#### a Tópart u. 34. sz. alatti támfalra vonatkozó kérelemről

# STATIKAI SZAKÉRTŐI VELEMÉNY

a Biatorbágy, Tópart u. 34. sz. telek támfaláról

A megdőlt támfal

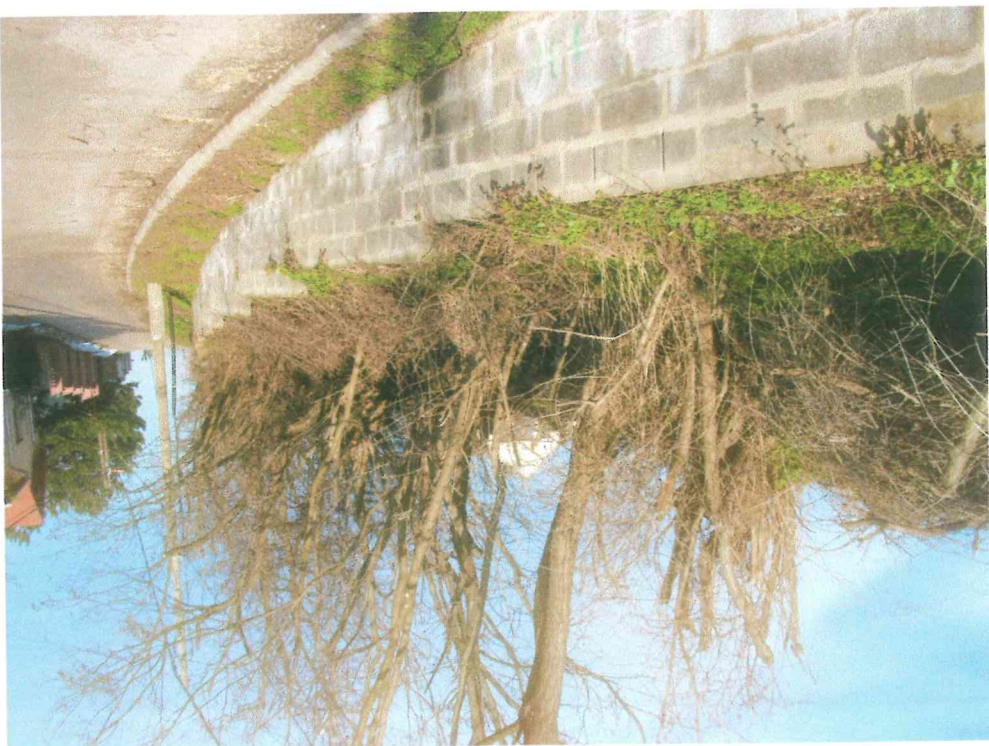
Az ives, lépcsős vb. támfal

Megdőlt, repedezett támfal

Repedések a támfalon

Repedések - a növényzetből jól látható,  
hogyan a támfalat nem lehetett szögletként kialakítani!

Erősen megdőlő támfal, minimális vasalással
